# 改善箇所説明図

改善前	改善後

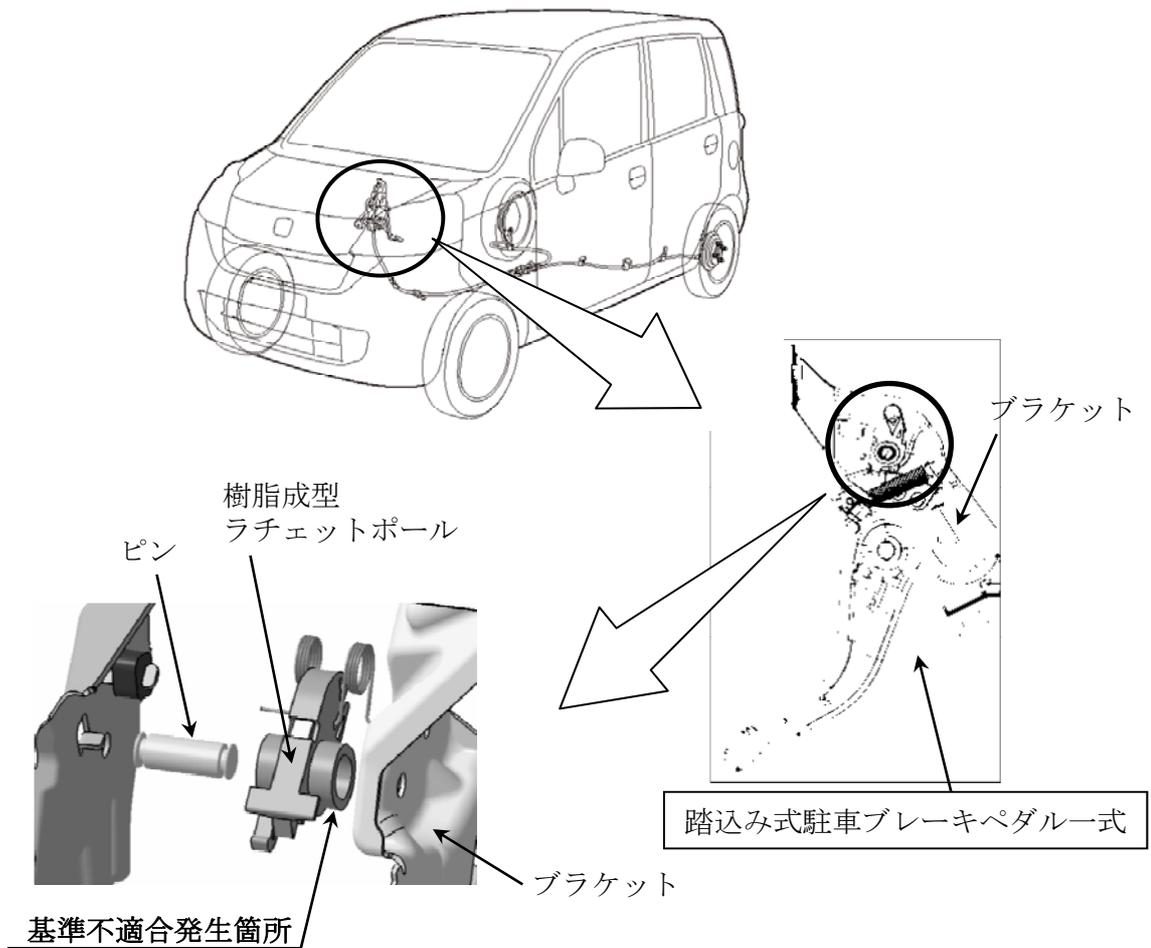
踏み式駐車ブレーキの構成部品であるラチェットポールとブラケットとの隙間設定が不適切なため、樹脂成型されたラチェットポールに塗布したグリースで樹脂が膨潤し、炎天下の駐車時に更に膨張するとラチェットポール端部とブラケットが干渉して摺動抵抗が増加するものがある。そのため、駐車ブレーキペダルを踏んでもラチェットポールの動きが渋り、駐車ブレーキが保持出来なくなるおそれがある。

全車両、対策品のラチェットポールを組付けた駐車ブレーキペダル一式と交換する。

識別：右後席ドアの上ヒンジの下側ドアボルト頭部に黄色ペイントを塗布する。
